ME-2099 補足マニュアル

この度は、新日軽の製品をお買い上げいただき誠にありがとうございます。  
性能向上の為に一部仕様を変更いたしました。

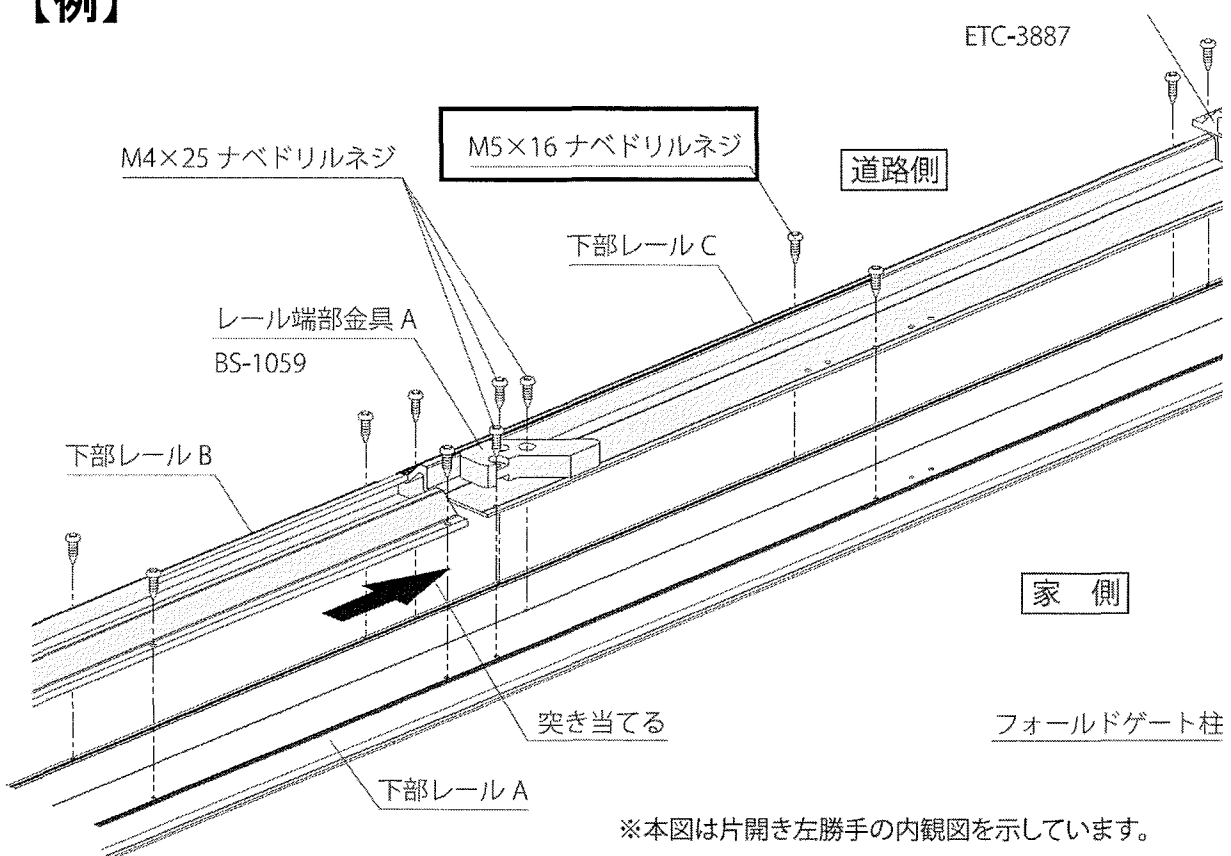
上記明細内の Φ4×16セルフドリリングビス を性能向上の為に、Φ5×16セルフドリリングビス に変更いたしました。

ME-2099の記載上は M4×16L十字穴付きナベドリルネジ となっておりますが、製品内には M5×16L十字穴付きナベドリルネジ(セルフドリリングビス) がはいつており、

上記項目におきまして、下部レール を固定するビスが、梱包内容で変更いたしましたビスに変更となります。

ME-2099の記載上は M4×16ナベドリルネジ となっておりますが、下記に示す例のように、M5×16ナベドリルネジ(セルフドリリングビス) を使って施工してください。
